CONCEPTO TÉCNICO SOBRE NECESIDAD DE ESTUDIOS DETALLADOS DE AMENAZA Y RIESGO POR FENOMENOS DE REMOCIÓN EN MASA DENTRO DEL TRÁMITE DE LICENCIA URBANÍSTICA	Código:	GPR-FT-10
		Versión:	04
		Fecha de revisión:	21/06/2011

1.1 CONCEPTO TÉCNICO No. CT:	6904
1.2 ÁREA:	Técnica y de Gestión
1.3 COORDINACIÓN:	Investigación y Desarrollo
1.4 REFERENCIA CRUZADA RADICADO FOPAE:	2013ER7645
1.5 RESPUESTA OFICIAL No.	RO-63312

2.1 SOLICITANTE:	CURADURÍA URBANA No. 4
2.2 PROYECTO:	"Vivienda"
2.3 LOCALIDAD:	4. San Cristóbal
2.4 UPZ:	32. San Blas
2.5 BARRIO O SECTOR CATASTRAL:	San Cristóbal Sur
2.6 DIRECCIÓN:	Calle 14C Sur No. 7B- 17 Este
2.7 CHIP:	AAA0000YRPA
2.8 MANZANA CATASTRAL:	56
2.9 PREDIO CATASTRAL:	02
2.10 ÁREA (Ha):	0.0085 (*)
2.11 FECHA DE VISITA:	Mayo 22 de 2013

Figura No. 1. Localización General del proyecto ubicado en la Calle 14C Sur No. 7B - 17 Este, en el Plano Normativo de Amenaza por Remoción en Masa del POT (Decreto 190 de 2004), el cual se encuentra en Amenaza Media.

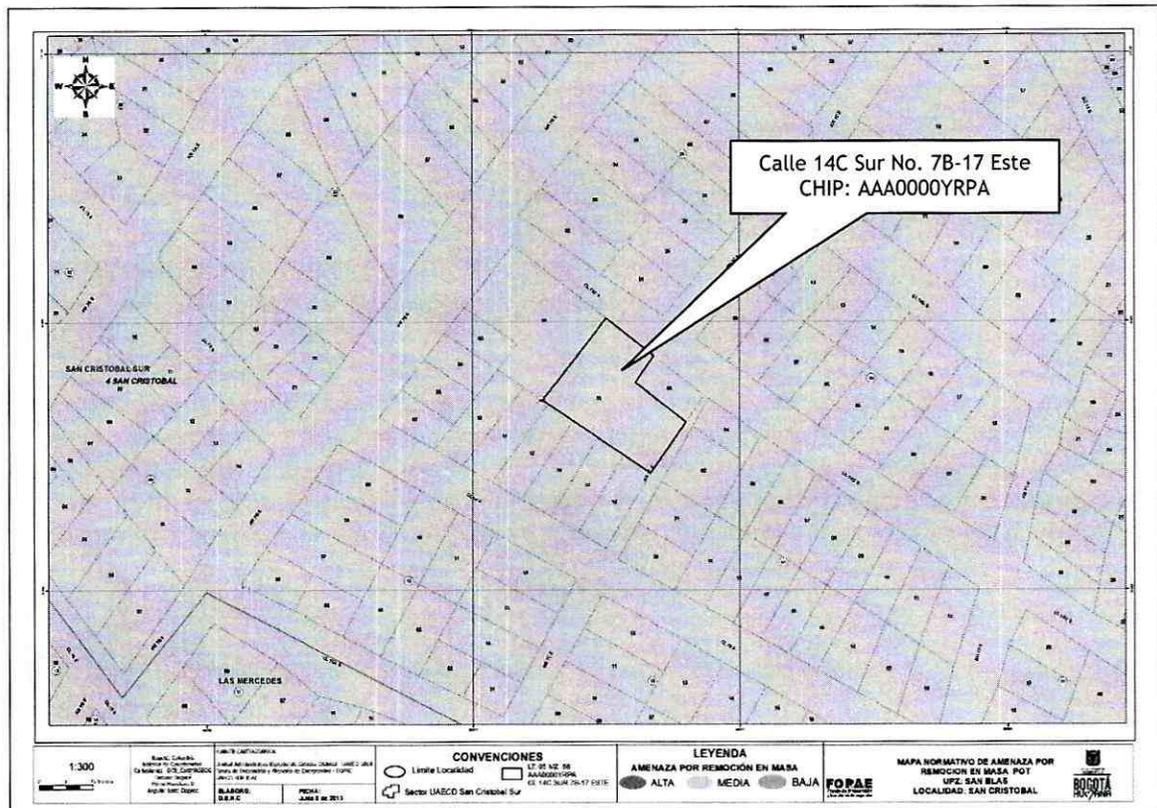
Conforme con el plano normativo de “Amenaza por Remoción en Masa” del Plan de Ordenamiento Territorial de Bogotá - POT, el sector del proyecto ubicado en la Calle 14C Sur No. 7B - 17 Este, de la Localidad de San Cristóbal, se encuentra en una zona de AMENAZA MEDIA por procesos de remoción en masa (Figura 1).
